Aktionsbündnis "Verkehrskonzept Erlangen"

An den Zweckverband StUB und
das Amt für Verkehrsplanung der Stadt Erlangen

Betr.: StUB Unterführungen und Regnitzstadt

Grafik 1 – Visualisierung Sperrung Güterhallenunterführung für MIV

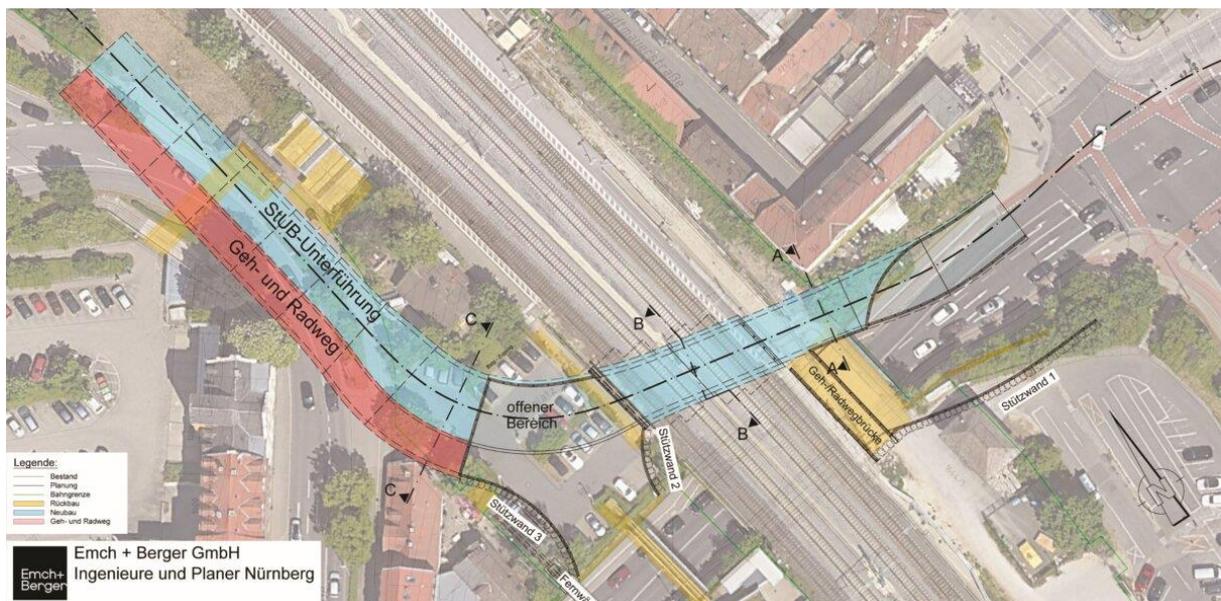
In West-Ost-Richtung (Regnitzstadt-Arcaden) müssen Radfahrende die Güterhallenstraße vor der Güterhallenunterführung überqueren. Es ist darauf zu achten, dass dies nicht direkt vor der Bahnbrücke geschieht. Das wäre besonders gefährlich, da Autofahrende an dieser Stelle aus der dunklen Unterführung ins helle Tageslicht kämen und keine Möglichkeit hätten, die vom Westen kommenden Radfahrenden zu sehen. Um für den Fuß- und Radverkehr mehr Sicherheit und mehr Platz zu generieren, schlagen wir vor, die Güterhallenunterführung für den MIV zu sperren. Diesen Vorschlag hat das Aktionsbündnis Verkehr bereits im Jahr 2013 gemacht – siehe Grafik 1. Eine Ampel am Konfliktpunkt ist keine Lösung.

Grafik 3 aus den Unterlagen des UVPA vom 20.7.2021 (Wettbewerbsieger Regnitzstadt)

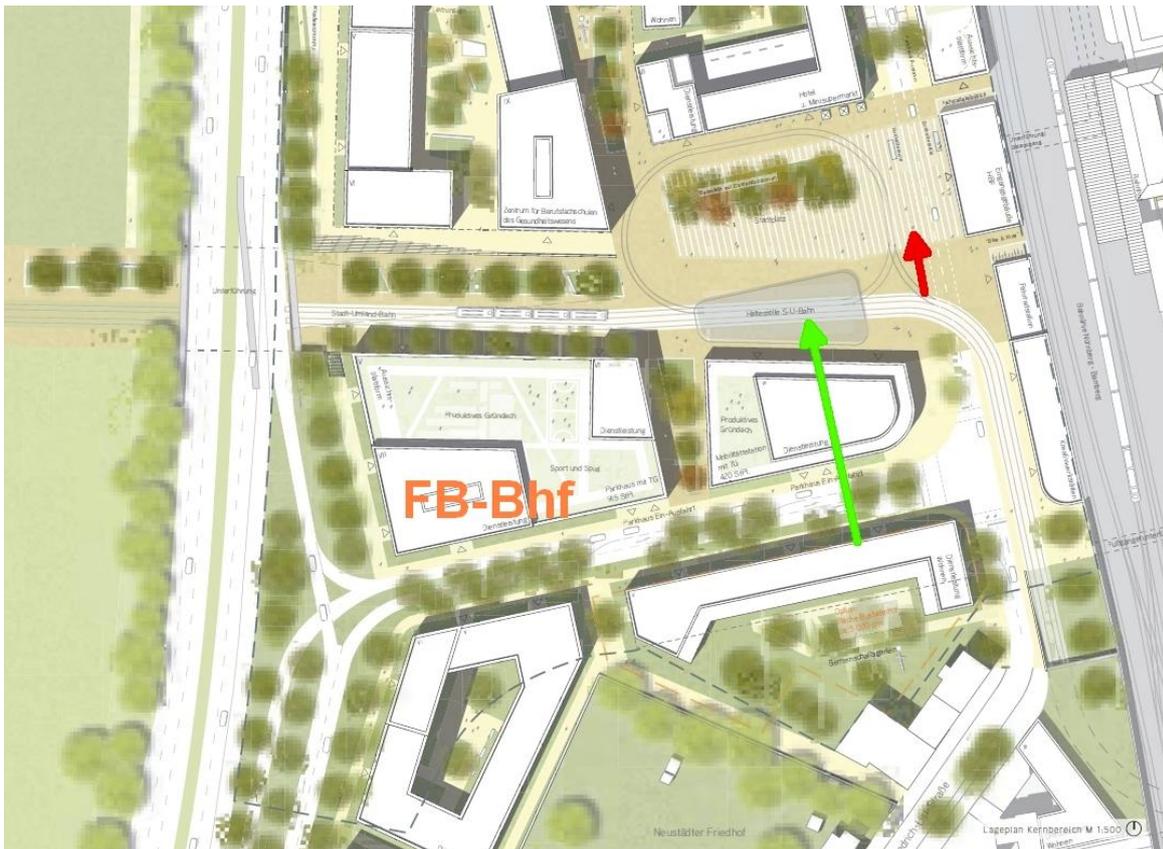
Die StUB Haltestelle soll so nah wie möglich an die Unterführung zu den Bahnsteigen rücken (roter Pfeil in Grafik 3).

Die Haltestelle der ÖPNV-Busse muss ebenfalls so nah wie möglich an der StUB Haltestelle sein (grüner Pfeil in Grafik 3). Die Parkflächen für ÖPNV-Busse und Fernbusse sind räumlich zu trennen. Der Fernbusbahnhof könnte in der Nähe des Autobahnanschlusses angelegt werden (FB-Bhf in Grafik 3).
